改善箇所説明図

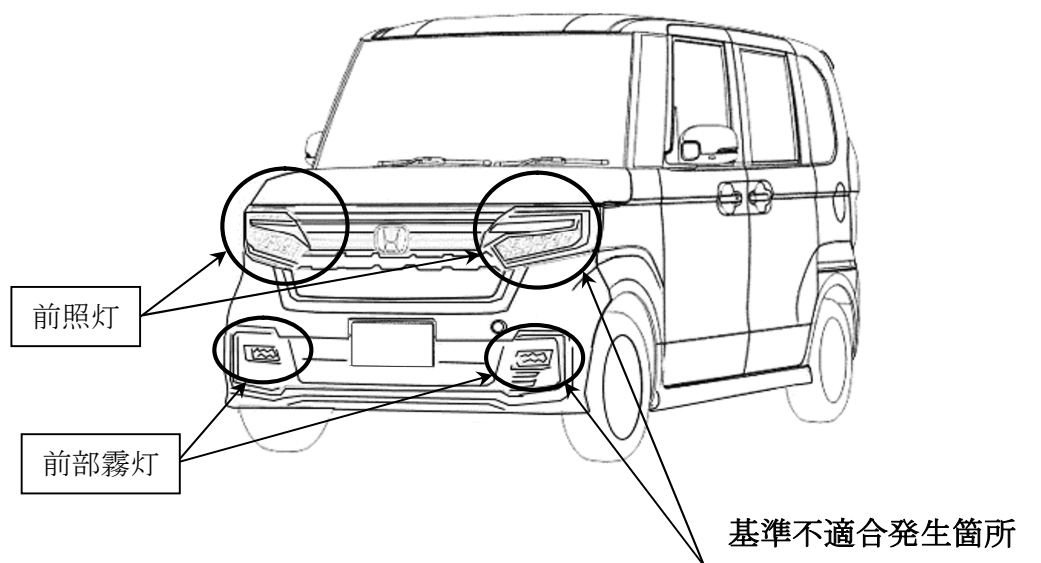
前照灯又は前部霧灯において、車両製作工場での光軸検査の管理に不適切なものがあり、前照灯又は前部霧灯の光軸が保安基準を満足していないおそれがある。

全車両、前照灯又は前部霧灯の光軸を点検し、調整が必要な場合は光軸調整を行う。

注： は調整する部品を示す。

識別：助手席側ドア上側ヒンジ下側ボルト頭部に黄色ペイントを塗布する。
